**Fachdienst
Regionalentwicklung**

21.10.2022

Aufstellung des Flächennutzungsplans der Gemeinde Steinfeld
Behördenbeteiligung gemäß § 4 Abs. 2 BauGB

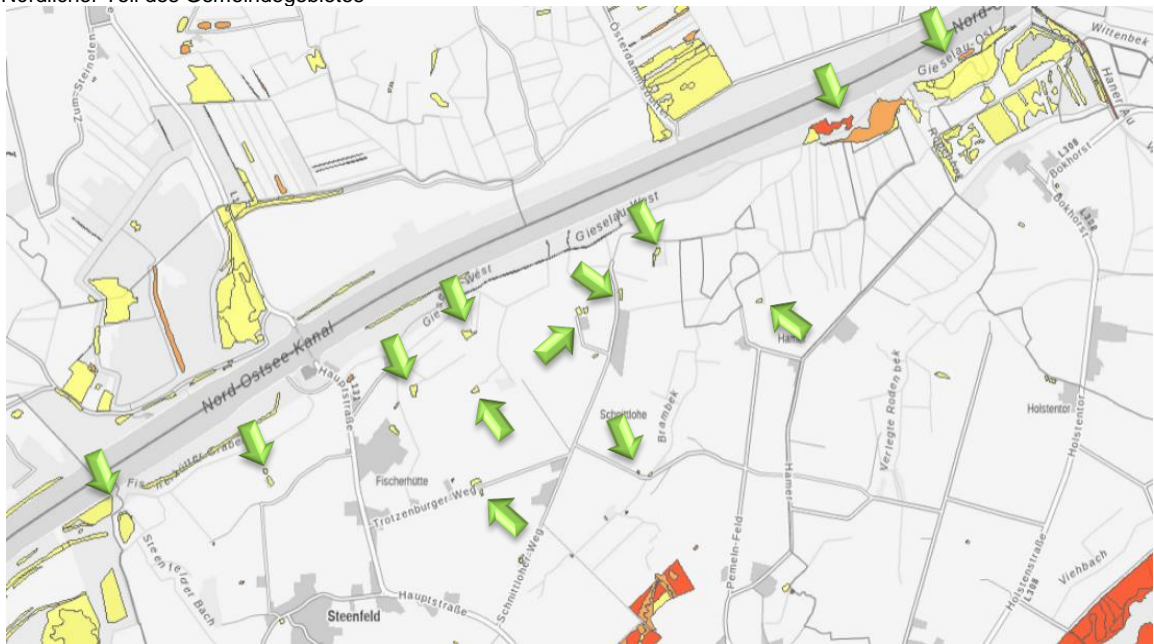
Solange eine offizielle Modifizierung nicht vorliegt, wird gebeten, die mit grünen Pfeilen versehenen gesetzlich besonders geschützten Biotope sowohl in die Planzeichnung des Flächennutzungsplans zu übertragen (siehe nachfolgende Darstellung) als auch in der Auflistung der gesetzlich besonders geschützten Biotope auf den Seiten 34 und 35 zu ergänzen.

↙ Flächen, die im Entwurf des F-Planes fehlen und daher zu ergänzen sind
